Adviescommissie praktijktoepassing brandveiligheidsvoorschriften

ADVIES

Registratienummer: 1411
Betreft: Vluchtroute hotelkamer door ontbijtzaal
Trefwoorden: Bouwbesluit 2012, monument, logiesfunctie,
gelijkwaardigheid, bestaande bouw, vluchtroute
Datum: 22 oktober 2014
Status: *Definitief*

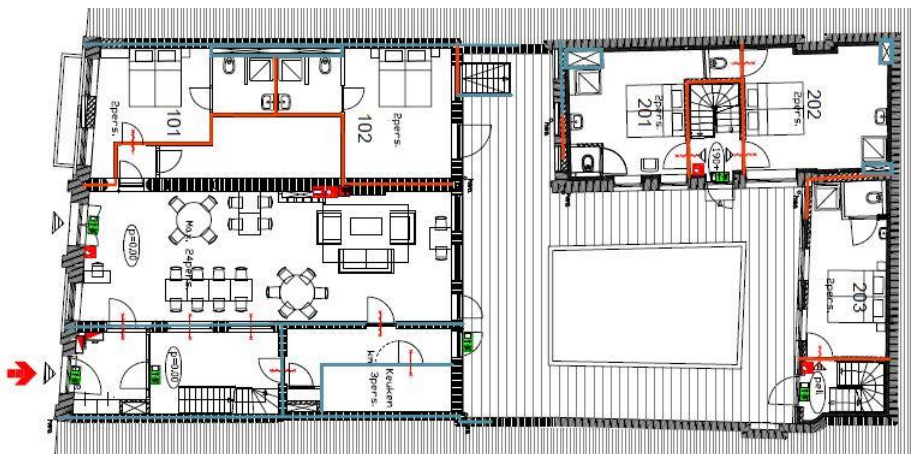
Is het aanbrengen van rookmelders in de ontbijtzaal met een daaraan gekoppelde ontruimingsalarminstallatie in dit geval gelijkwaardig aan het realiseren van een verkeersruimte die met een rookwerende (glazen) pui van de ontbijtzaal is afgescheiden?

De gemeente is van mening dat de uitgang van een hotelkamer niet direct mag uitkomen in de ontbijtzaal (verblijfsruimte) en via een verkeersruimte naar de openbare weg moet leiden. Het aanbrengen van rookmelders en een ontruimingsinstallatie is niet op basis van gelijkwaardigheid. Het gehele pand dient immers te worden voorzien van totaaldetectie. Er wordt op basis van gelijkwaardigheid daarom geen extra toevoeging gedaan.

Eén van de twee nieuw te realiseren hotelkamers komt uit op de binnenplaats. De tweede hotelkamer op de begane grond aan de voorzijde van het pand komt direct uit in de ontbijtzaal. Vandaaruit kan via de ontbijtzaal in twee richtingen worden gevlucht: rechtstreeks naar het aansluitende terrein, of naar een aangrenzende verkeersruimte naar de andere zijde van het gebouw en vandaaruit naar de openbare weg.

Conform Bouwbesluit is dit niet toegestaan omdat via een verkeersruimte moet worden gevlucht. Aanvrager is van mening dat hier sprake is van een gelijkwaardige oplossing, gezien de loopafstand van minder dan 5 m door de ontbijtzaal (bijeenkomstfunctie) tot een deur welke direct grenst aan de openbare weg en vanwege de in de ontbijtzaal voorziene rookmelders en ontruimingsalarminstallatie.

Volgens de verbouwvoorschriften van Bouwbesluit 2012 (artikel 2.109 in combinatie met artikel 2.113 lid 2) is het toegestaan dat de beschermde route van hotelkamer 101 door de ontbijtzaal voert. Het aanbrengen van een rookwerende scheidingsconstructie in de ontbijtzaal is volgens Bouwbesluit 2012 derhalve niet noodzakelijk.

- Hotelgasten worden vanwege de aanwezige totaaldetectie bij een brand in de ontbijtzaal vrijwel direct gealarmeerd.
- De route tussen de toegang van hotelkamer 101 en de uitgang van de ontbijtzaal is slechts 3 m.
- De loopafstand tussen het verste punt in hotelkamer 101 en de uitgang van de ontbijtzaal is ruimschoots kleiner dan 20 m (gecorrigeerde loopafstand op basis van nieuwbouweisen).
